REPUBLIKA SLOVENIJA  
MINISTRSTVO ZA INFRASTRUKTURO

Številka: 350-1/2020/116 (00931294)  
Datum: 25. 5. 2020

**prvo mnenje k osnutku prvih sprememb in dopolnitev Občinskega prostorskega načrta občine Krško za območja mineralnih surovin (področje rudarstva)**

# RAVNO - ugotovljeno

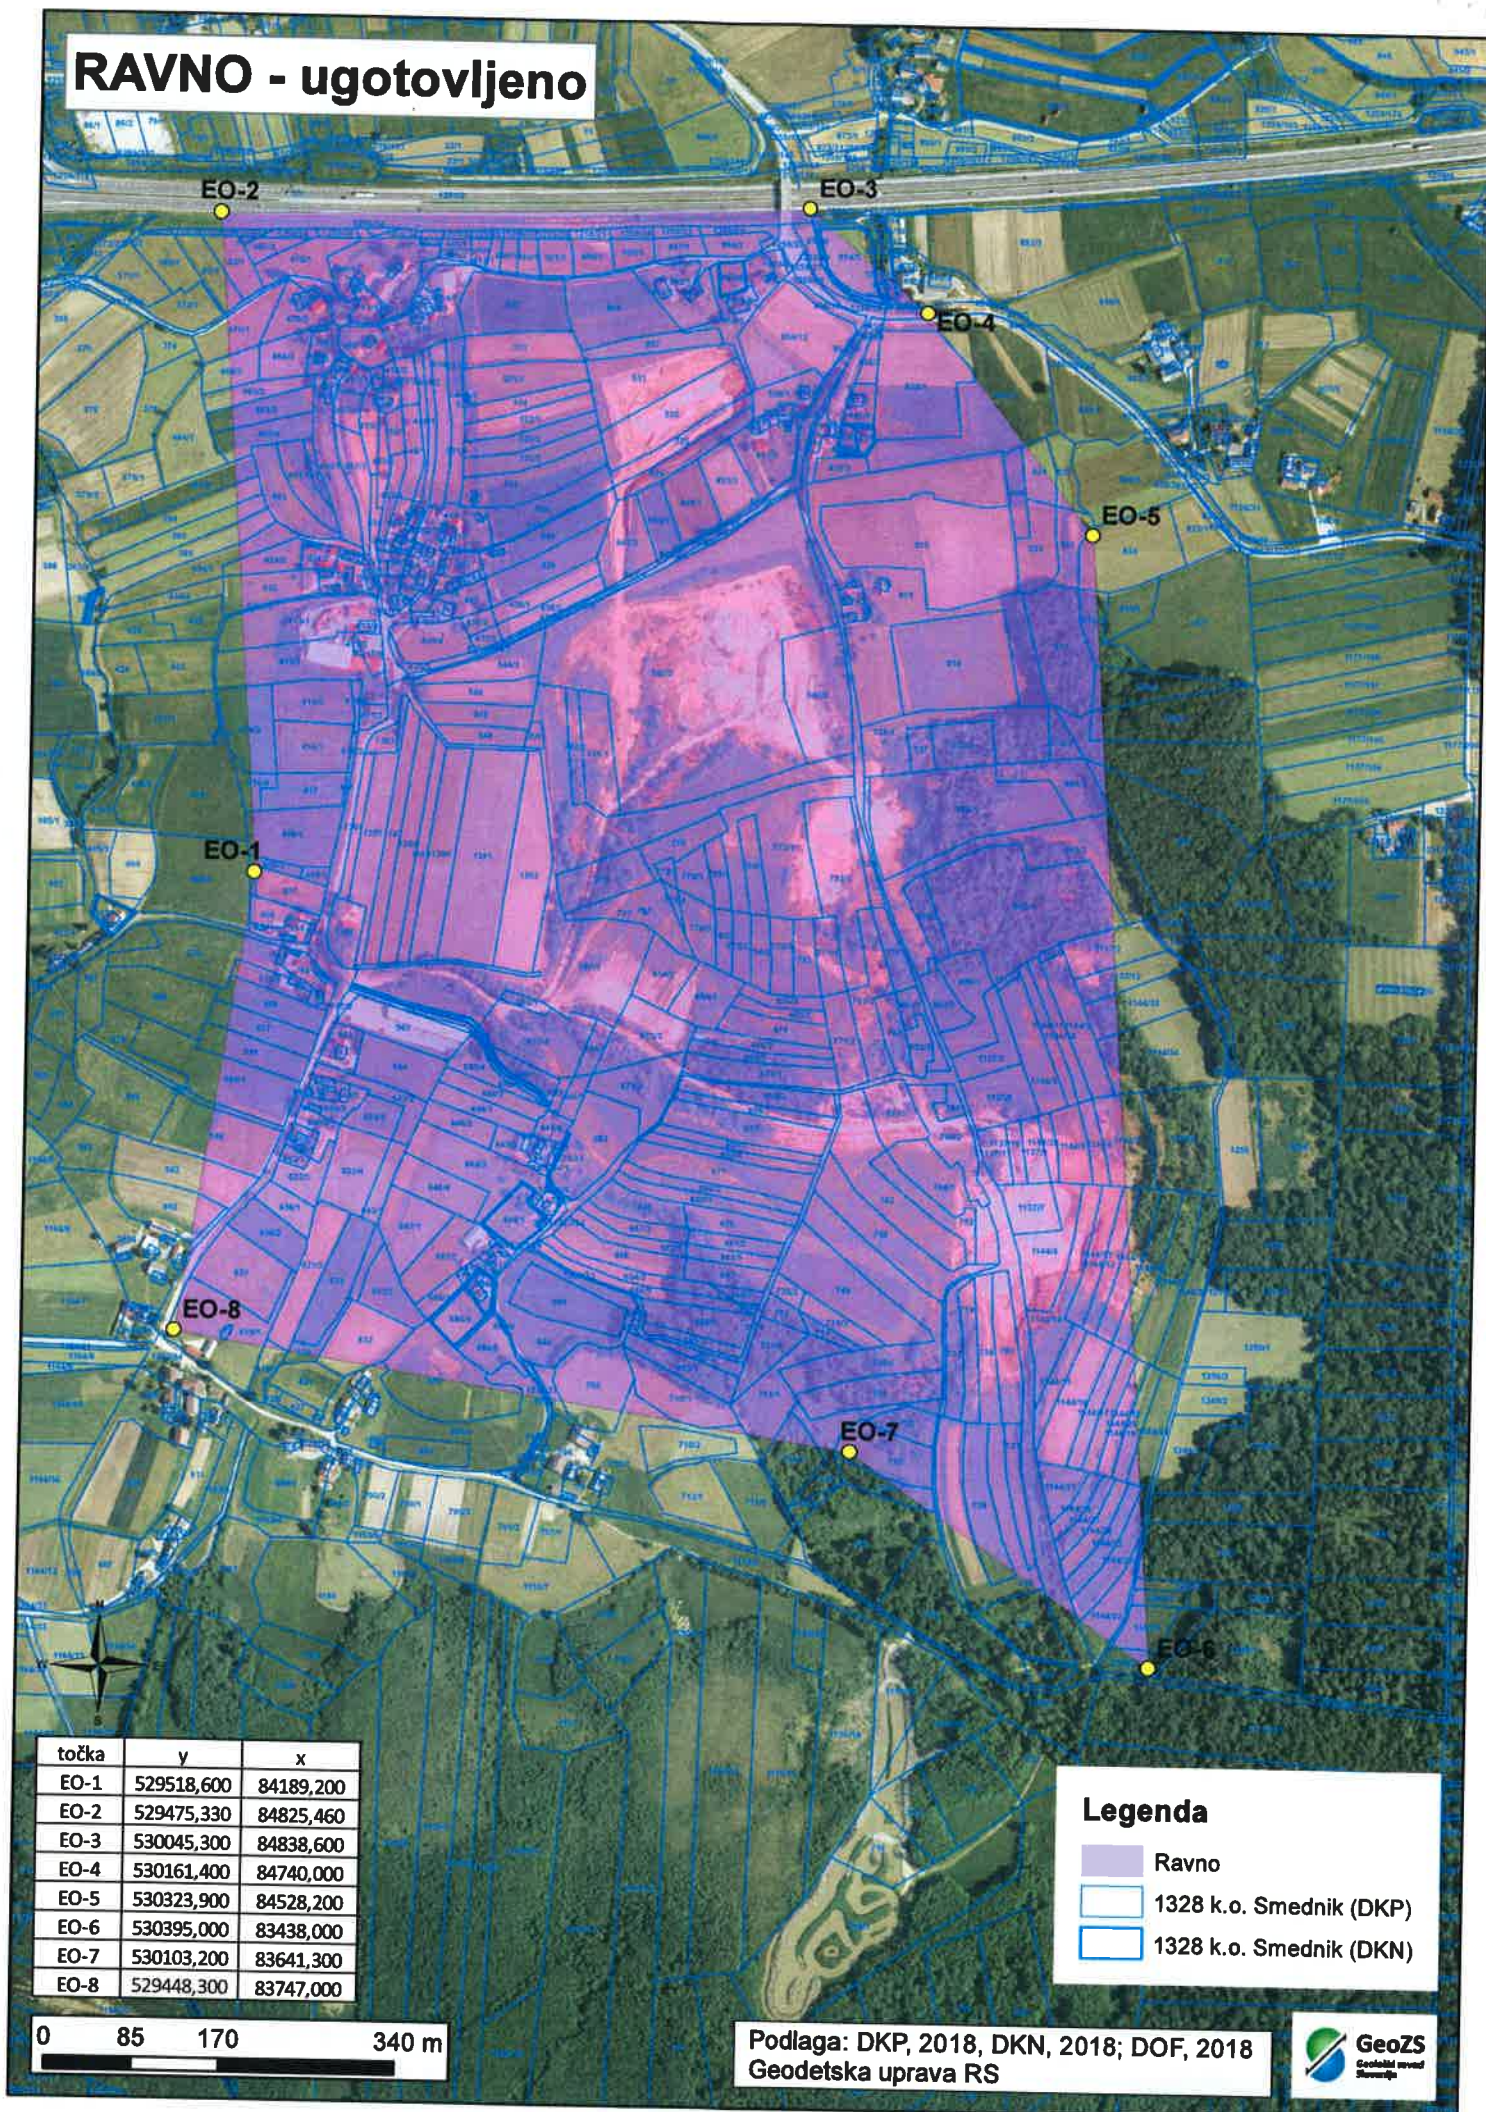
- večje enovito območje z oznakami LN: RAV 03 OPPN(p), KRŽ 02 OPPN(v) in VKO 032 OPPN(p) list št. 44 (H2204): gre za območje pridobivalnega prostora Ravno, ki pa ni pravilno vrisano. Celotno območje ni vrisano kot nadzemno pridobivanje mineralnih surovin (LN) ampak kot površine za industrijo (IP), površine za turizem (BT) in območja zelenih površin (ZD), kar pa je neustrezno.

V grafičnih podlagah prvih sprememb in dopolnitev Občinskega prostorskega načrta občine Krško je zato potrebno primerno vnesti območja pridobivalnih prostorov Ravno, Stari Grad 3b in Stari Grad 4 iz tabele 1 kot območja nadzemnega pridobivanja mineralnih surovin (LN). Območje z oznako LN naj pokriva celotno vsaj območje pridobivalnega prostora s podeljeno rudarsko pravico, predlagamo pa, da je zaradi možnosti prihodnje širitve to območje večje od območja, na katerem je rudarska pravica že podeljena.

# **STARI GRAD 4 - ugotovljeno - OPN** **STARI GRAD 3b - ugotovljeno - OPN**

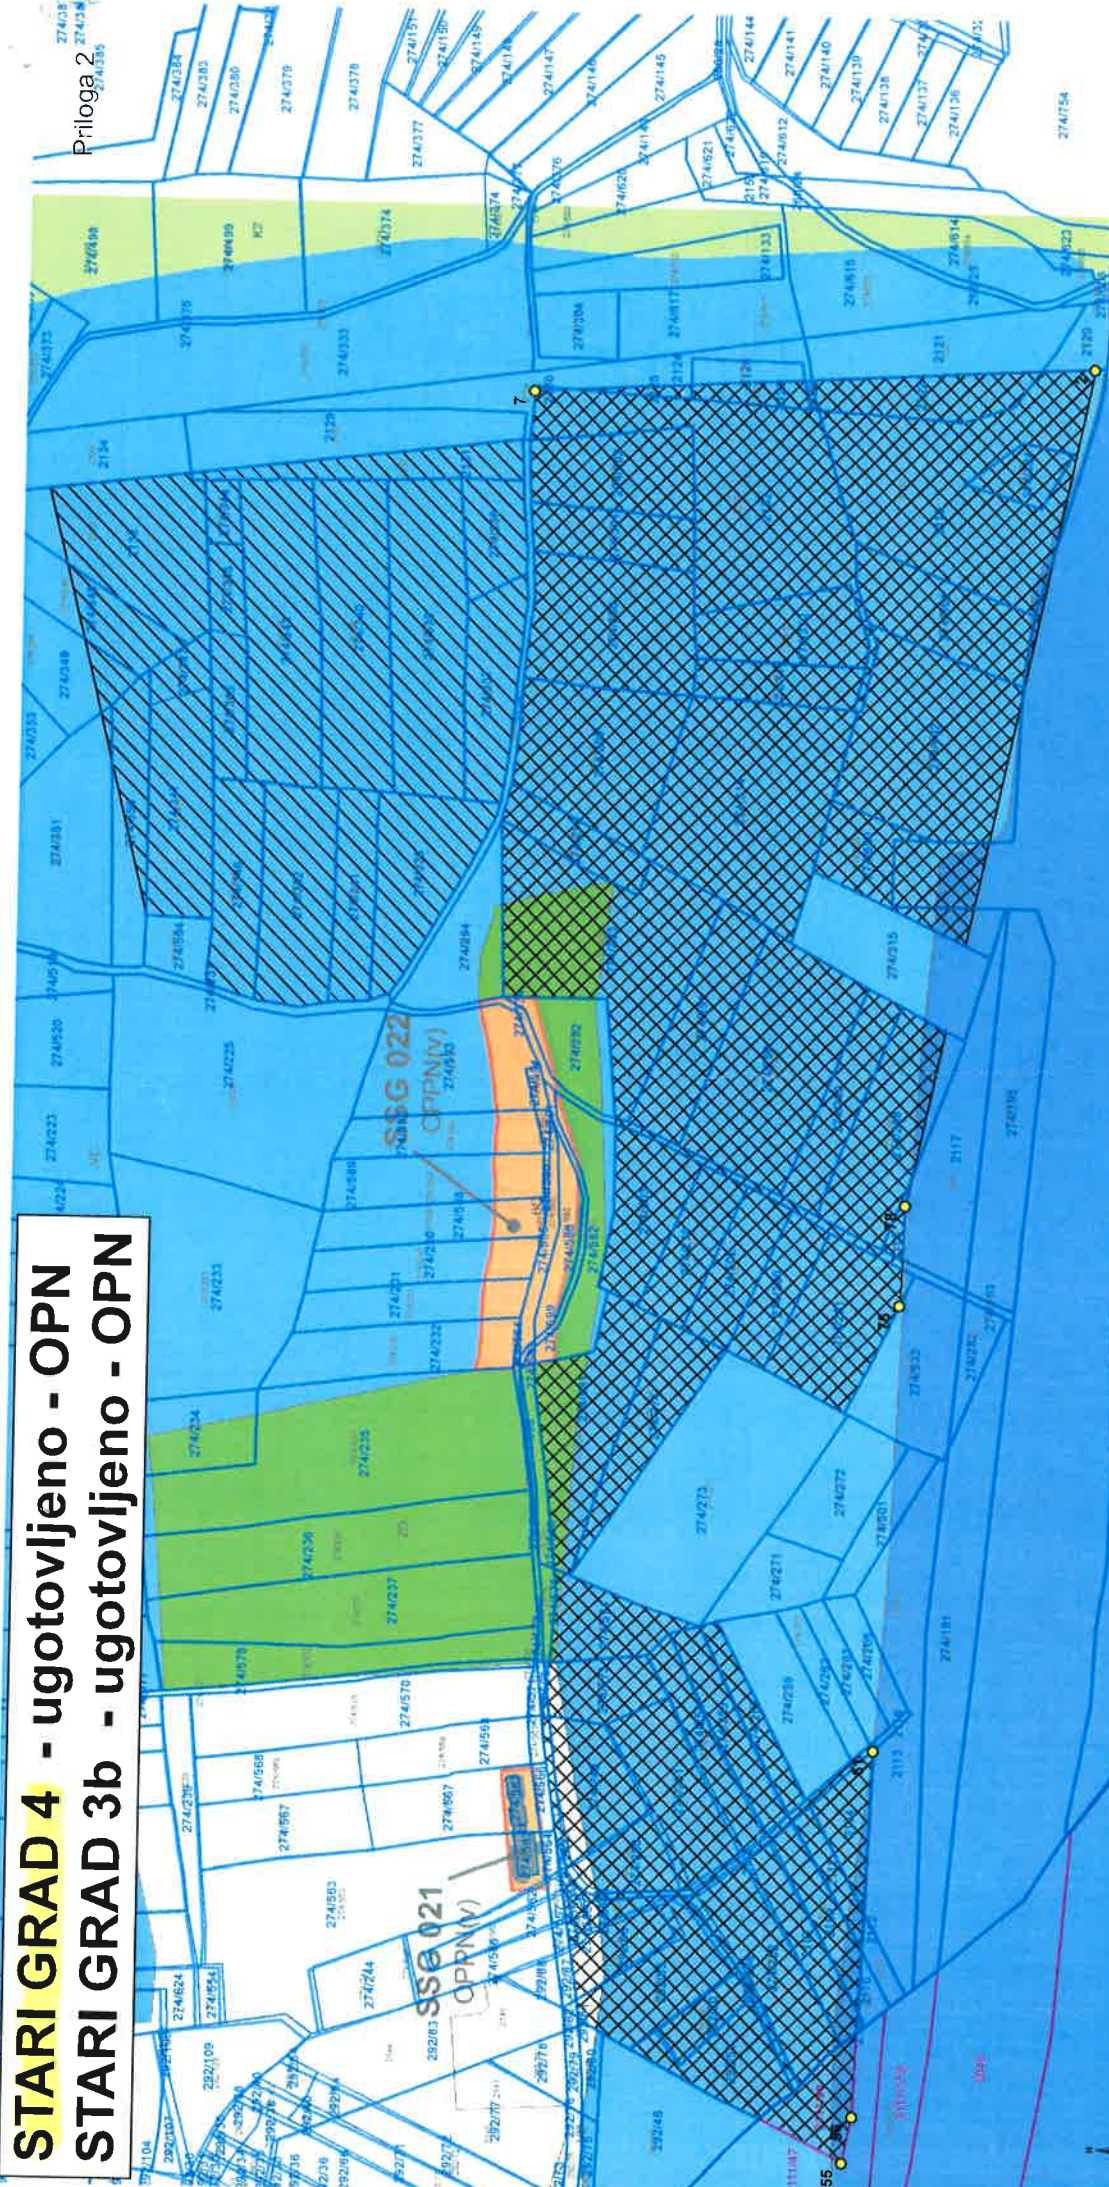
- Na grafični prilogi OPN izvedbeni del - spremembe št. 1, list št. 40 (H2349), pridobivalna prostora Stari Grad 3b in Stari Grad 4 (KOSTAK d.d.) nista vrisana kot območji nadzemnega pridobivanja mineralnih surovin (LN), ampak kot površine celinskih vod (VC), čeprav sta sedaj tam podeljeni rudarska pravica in koncesija za izkoriščanje proda.
- Na grafičnih prilogah ni pravilno vrisan pridobivalni prostor Ravno. Območje označeno z LN je znatno manjše od pridobivalnega prostora Ravno, za katerega je podeljena rudarska pravica za izkoriščanje mineralnih surovin do 10.12.2021. V prospektorske akte je potrebno kot območje LN vnesti celotno območje s pridobljeno pravico do izkoriščanja mineralnih surovin.
